Observaciones ambientales sobre la SAAP del proyecto “GNL del Plata Terminal de recepción y regasificación de gas natural licuado. Gas Sayago”

A solicitud de SPU Abogados y de la Coordinadora de Vecinos se realiza el presente estudio que tiene por objetivo analizar si el proyecto comunicado en la SAAP “GNL del Plata Terminal de recepción y regasificación de gas natural licuado. Gas Sayago” podría incluir impactos ambientales graves sin suficientes medidas de mitigación o compensación, referidas en particular **al manejo de sustancias peligrosas** que pudieran comprometer el goce del ambiente sano y equilibrado, declarado de interés general, de conformidad con lo establecido en el artículo 47 de la Constitución de la República y ley N°17.283 de Protección del Medio Ambiente.

Figura 1. Distancias desde la zona de maniobras a:
La costa=970m (arriba)
Las construcciones en Santa Catarina (2150m) (centro)
Las construcciones en Cerro= 2763m (abajo)

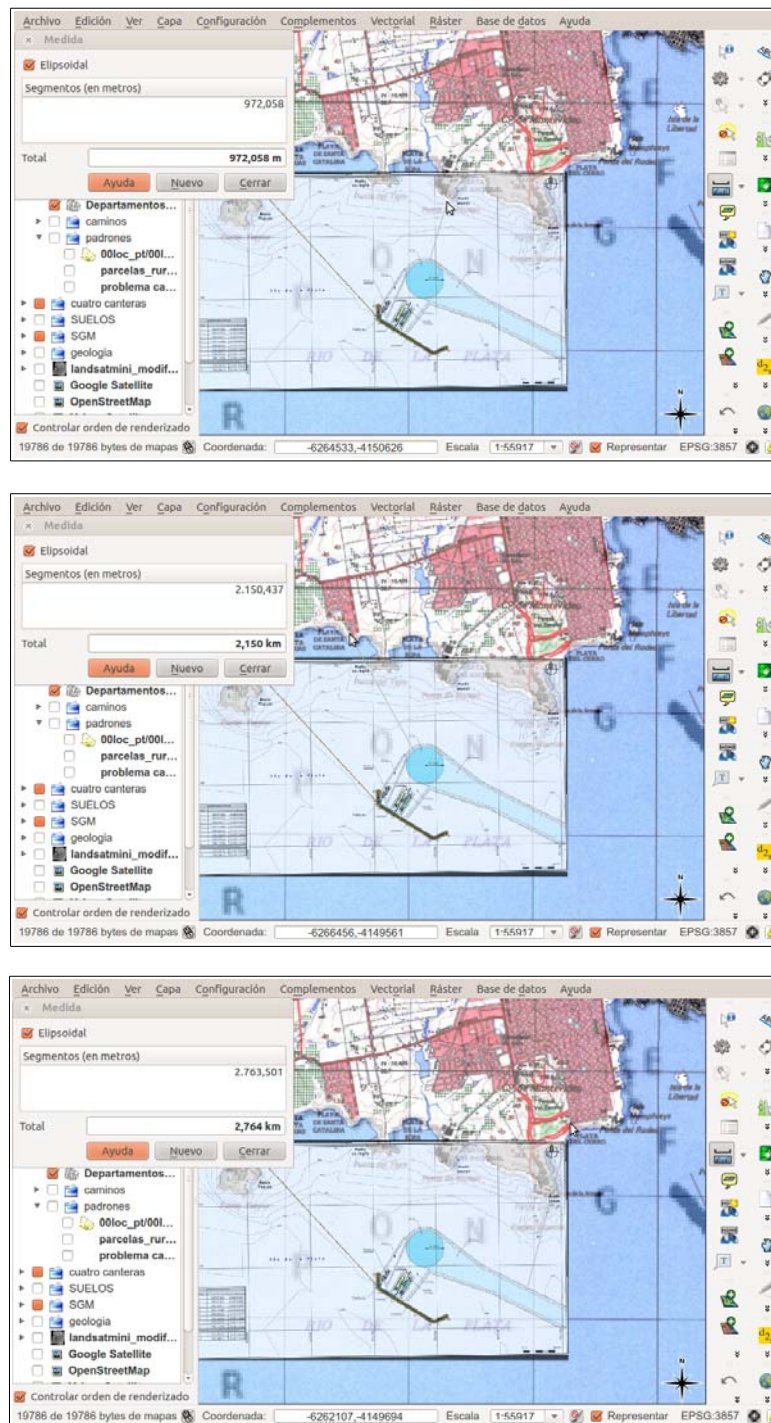
De acuerdo a los antecedentes (ej. Sandia, 2004; Tugnoli et al, 2012) los puntos relevados pueden ser afectados por las consecuencias de eventuales accidentes, debido a su proximidad, sin embargo esas distancias no han sido analizadas en la SAAP.

Los representantes de las poblaciones adyacentes a las instalaciones donde actuarán el FSRU y demás buques con tanques con GNL debieran solicitar a las autoridades correspondientes una **mayor distancia de retiro del emprendimiento** hacia ubicaciones justificadamente seguras para la vida y los bienes así como un detallado análisis de riesgos y de las consecuencias incluyendo escenarios no previstos en la SAAP analizada.
